PIIA – Construire un bâtiment assujéti aux PIIA projets mixtes intégrés et secteur d'insertion commerciale du boulevard Saint-Joseph – 425, boulevard Saint-Joseph – District électoral du Parc-de-la-Montagne-Saint-Raymond – Louise Boudrias

R-CCU-2022-03-14 / 30

Construire un bâtiment commercial et résidentiel		
Adresse	425, boulevard Saint-Joseph	
Secteur	Hull	
District	Parc-de-la-Montagne-Saint-Raymond (8)	
Conseiller/Conseillère	Louise Boudrias	
Année de construction		
Classe d'usage	Habitation (h) / Commercial (c)	
Structure de bâtiment	Isolée	
Nombre de logements	138	
Nombre d'étages	6	
Toiture (revêtement)	Toit plat	
Revêtement(s) extérieur(s)	Briques et bois	
Liste patrimoine bâti	Non	
Valeur patrimoniale	N/A	
État de vétusté	N/A	
Évaluation municipale	18 782 900 \$	
Règlements concernés	Effets de la demande	Recommandation SUD
<i>Plan d'implantation et d'intégration architecturale n° 505-2005</i> 1- Projets résidentiels intégrés et projets mixtes intégrés; 2- Secteur d'insertion villageoise, champêtre et commerciale (secteur d'insertion commerciale du boulevard saint-joseph).	- Approuver la construction d'un bâtiment dans un secteur assujéti au PIIA projets mixtes intégrés e

Annexe 12 : Plan de dérogations mineures

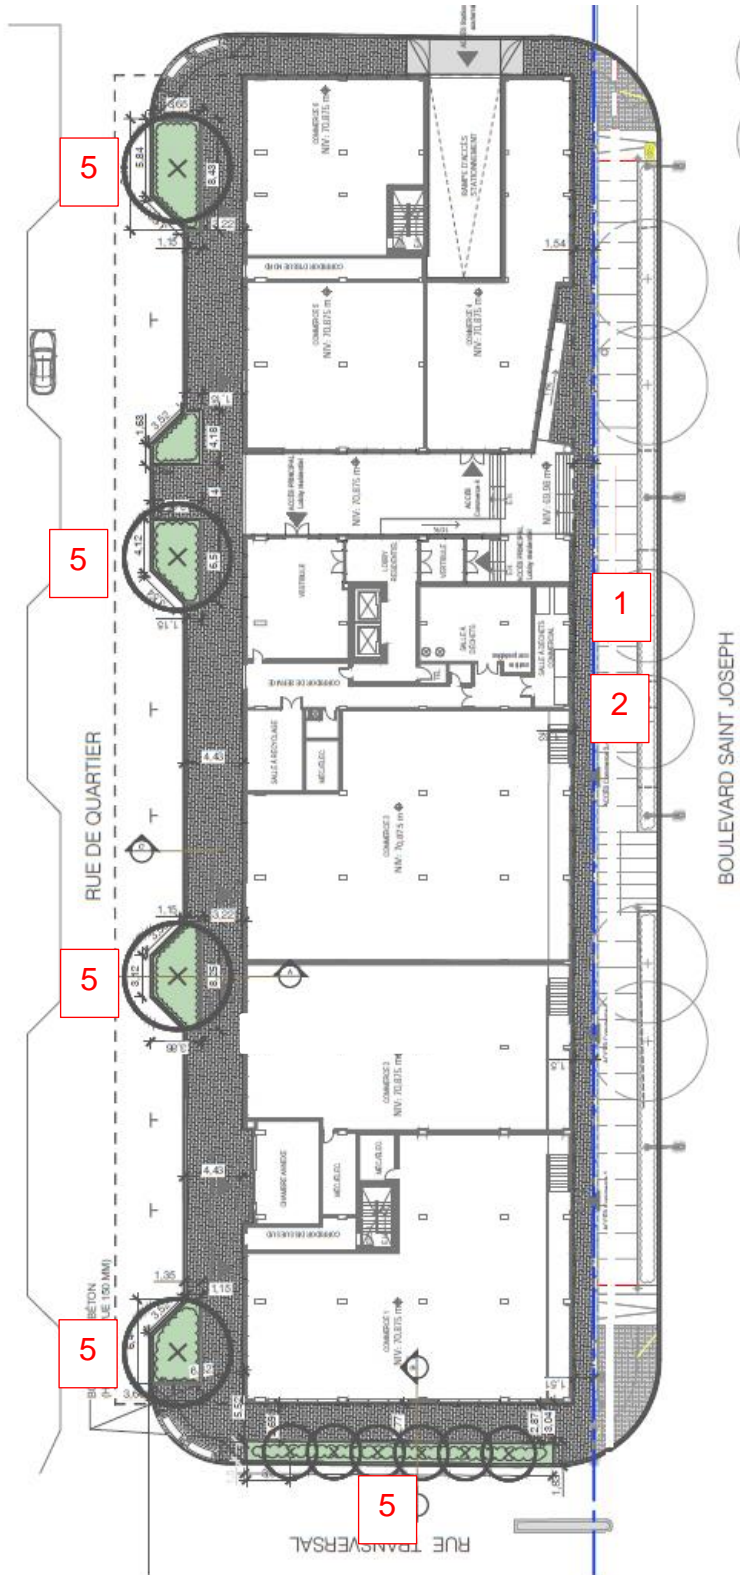
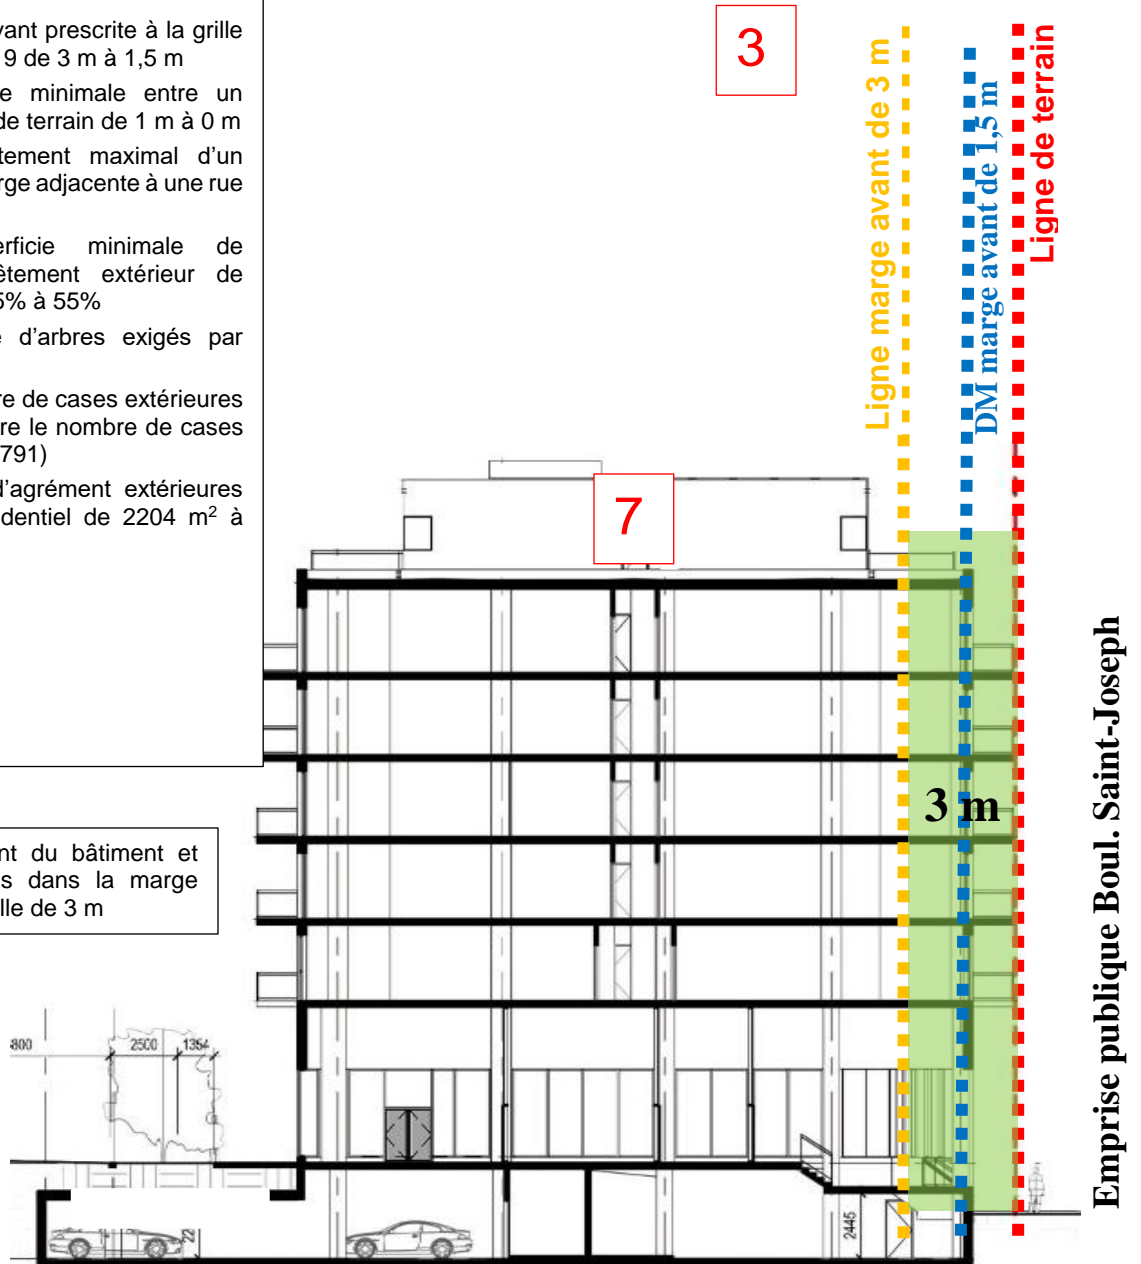
- Réduire la marge avant prescrite à la grille de zonage Co-08-019 de 3 m à 1,5 m;
- Réduire la distance minimale entre un balcon et une ligne de terrain de 1 m à 0 m;
- Augmenter l'empiètement maximal d'un balcon dans une marge adjacente à une rue de 2 m à 3 m;
- Réduire la superficie minimale de matériaux de revêtement extérieur de classes 1 ou 2 de 75 % à 55 %;
- Réduire le nombre d'arbres exigés par terrain de 14 à 10;
- Augmenter le nombre maximum de cases extérieures de 675 à 791 (réduire le nombre de cases extérieures existant de 889 à 791).

- Réduire les aires d'agrément extérieures pour un usage résidentiel de 2204 m² à 805 m².

Empiètement du bâtiment et des balcons dans la marge avant actuelle de 3 m

- La cession en faveur de la Ville d'une servitude de passage de 1,5 m libre d'obstacle au long du boulevard Saint-Joseph, entre les deux accès au site. Les contraintes reliées au droit d'utilisation de ce corridor (entretien, usure, déneigement, etc.) seront à la charge du promoteur;

- L'octroi par le conseil d'une dérogation mineure pour autoriser de maintenir un nombre de 889 cases extérieures suite à l'acquisition par la Ville de Gatineau d'une parcelle de terrain le long du boulevard Saint-Joseph qui a pour effet de supprimer 9 cases.
